KOMPLETTERINGSYTTRANDE

Ansökan om tillstånd till fortsatt täkt av berg och bortledning av grundvatten m.m. på fastigheterna Aska S:10 och Smedstad 1:4 i Linköping kommun

ANSÖKAN BERGTÄKT ASKA

BEMÖTANDE AV YTTRANDE - HYDROGEOLOGI

Figur 1. Punkt 2 i Föreläggandet från Växjö TR avser buller i naturreservatet.

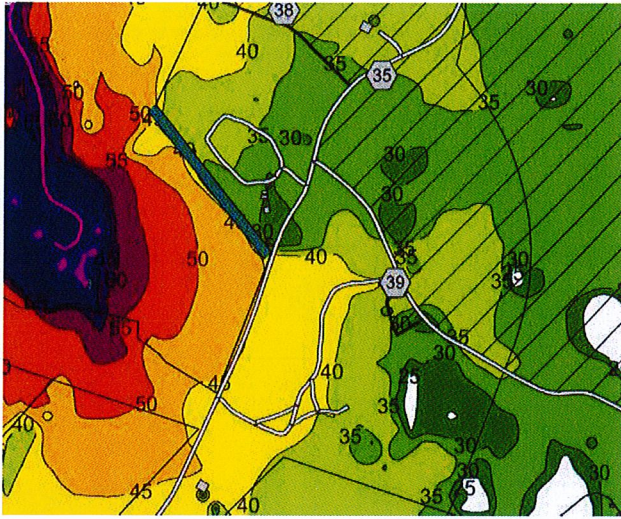
2. Enligt MKB och bullerutredningen kommer en mindre del av naturreservatet och Natura 2000-området att utsättas för buller överstigande 40 dB(A) ekvivalent ljudnivå dagtid när "sista delen av pall 1 inom område 1 bryts ut". Ni ska komplettera utredningen med ett underlag som visar under hur lång tid den "begränsade tiden" med överskridanden kommer att vara.

Överskridande av 40 dBA vid Rosenkällasjön.

Den beräknade ljudnivån som är redovisad vid naturreservatets informationstavla. För att redovisa hur ljudnivån i beräkningspunkter förändras över tid visas de tre redovisade situationerna i en tabell, samt som figurer 2-4 nedan.

Figur 1. Uppmätta grundvattennivåer i fem bergborrade grundvattenrör runt om täkten.

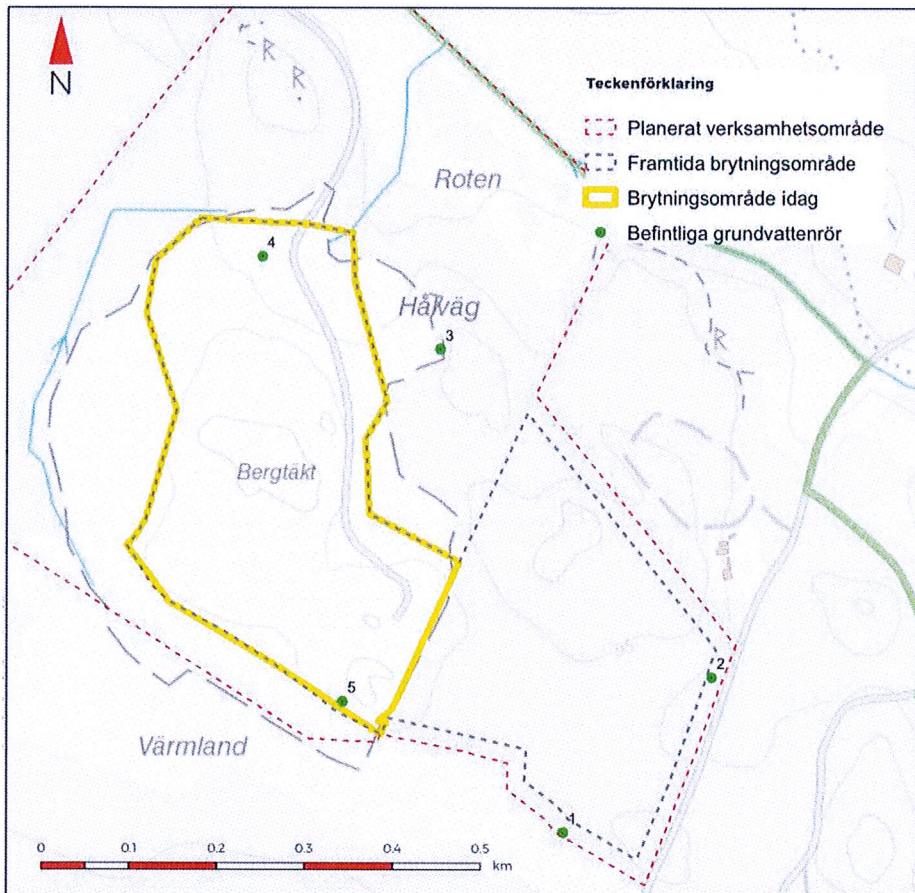
Länsstyrelsen menar att Natura 2000-området *Torrberga rikkärr och sumpskog* är extra känsligt för grundvattenpåverkan. Även en liten påverkan motsvarande 0,3 meters grundvattenavsänkning i jordlagren kan medföra en negativ effekt på naturvärden i området. Vidare menar Länsstyrelsen att grundvattenmodellen behöver verifieras ytterligare med en utökad kalibrering mot uppmätta grundvattennivåer och fältundersökningar. Länsstyrelsen vill att Svevia visar att Natura 2000-området i fråga inte påverkas negativt med hjälp av uppdaterad grundvattenmodell.

Grundvattenmodellen kalibrerades tidigare mot tillgängliga grundvattennivåer som motsvarade perioden sommaren 2015 då modellens höjddata var inmätt under den perioden. De tillgängliga grundvattenrörens nivåer hade en sjunkande trend under perioden, vilket försvårade kalibreringen, se figur 1. Idag finns längre mätserier, fler installerade grundvattenrör och mer stabila nivåer tillgängligt och genom att ha utfört en ny kalibrering med bättre förutsättningar kan modellen tillförlitlighet stärkas. Lägen för befintliga grundvattenrör redovisas i figur 2.

Figur 5. Kartan innehåller åsens utbredning, av SGU karterade sprickzoner, bekräftade sprickzonerna (geofysik) samt grundvattenpåverkan i berg och jord.

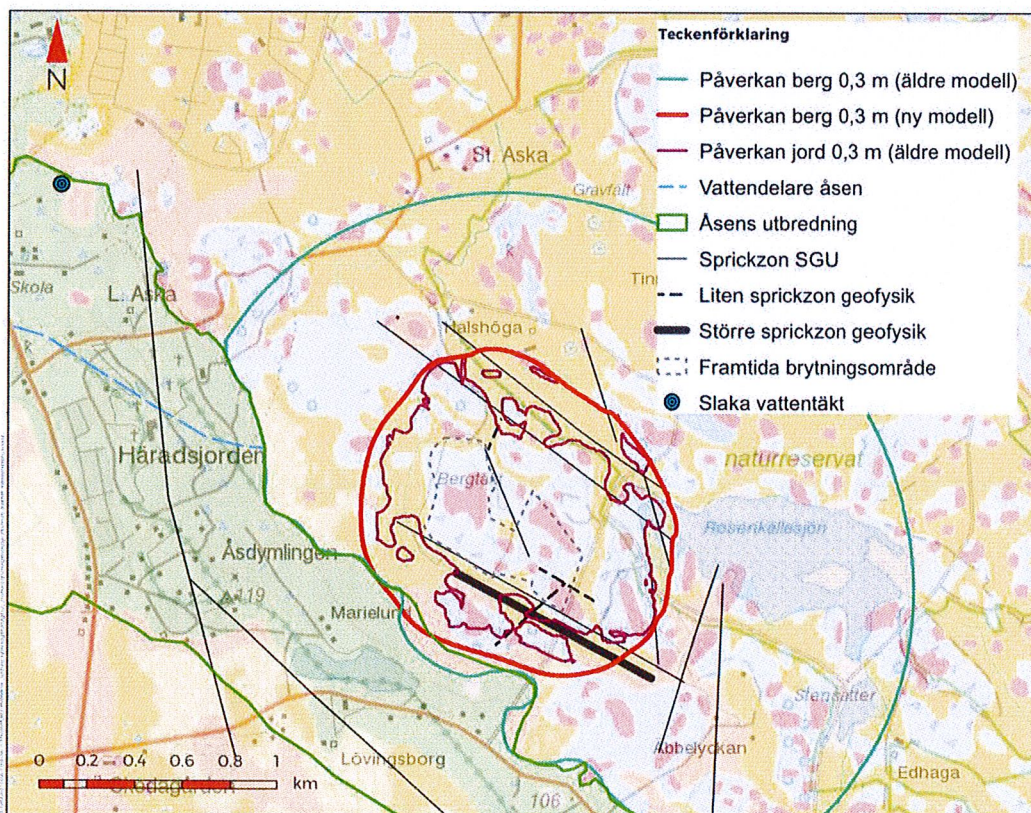
Tekniska Verken menar att det krävs ytterligare utredning för att visa på att det inte finns en hydraulisk kontakt mellan bergtäckten och Tekniska Verkens grundvattentäkt i Slaka. De nämner att det förekommer vattenförande sprickor i

området och att det inte har utförts några fältundersökningar i riktning mot grundvattentäkten. Vidare undrar de i vilken riktning grundvattnet flödar och hur Svevias sprängningsarbeten kan påverka vattenflödet i området, i synnerhet hur det kan påverka grundvattentäkten.

I tillgängligt underlag från SGU har inte några sprickzoner mellan vattentäktens uttagspunkt och bergtäktens utbredning karterats. Se Figur 5 för SGU:s karterade sprickzoner. En hypotetisk, alternativ väg för vattnet skulle kunna vara en sprickzon som går kortaste vägen mot åsen vilken då har en något större gradient (300 m sydvästlig riktning). Den skulle dock vara i kontakt med åsen söder om åsens vattendelare, som finns illustrerad i Figur 5, och således inte påverka vattentäktens uttagsområde som är norr om vattendelaren och därmed kan den alternativa vägen avskrivas.

I Figur 5 redovisas påverkansområdena för jord och berg från den uppdaterade modellen samt den tidigare modellen. Även med den tidigare modellen som kompenserat för en enklare uppbyggnad av berget med mycket konservativa antaganden för K-värdena så är gränsen för påverkan långt från uttagspunkten för vattentäkten.

Beräkningsmodellens hydrauliska parametrar är även efter uppdateringen konservativt ansatta och visar trots det tydligt att vid aktuellt avstånd från bergtäkten, som är nästan 2 kilometer bort, sker det ingen nämnvärd grundvattenpåverkan i berget. Detta resultat skulle inte förändras nämnvärt trots att någon ytterligare sprickzon skulle upptäckas och läggas in i modellen. Att denna mycket begränsade tryckförändring i berg skulle få ett genomslag i ovanliggande vattenrika ås bedöms som orimligt.
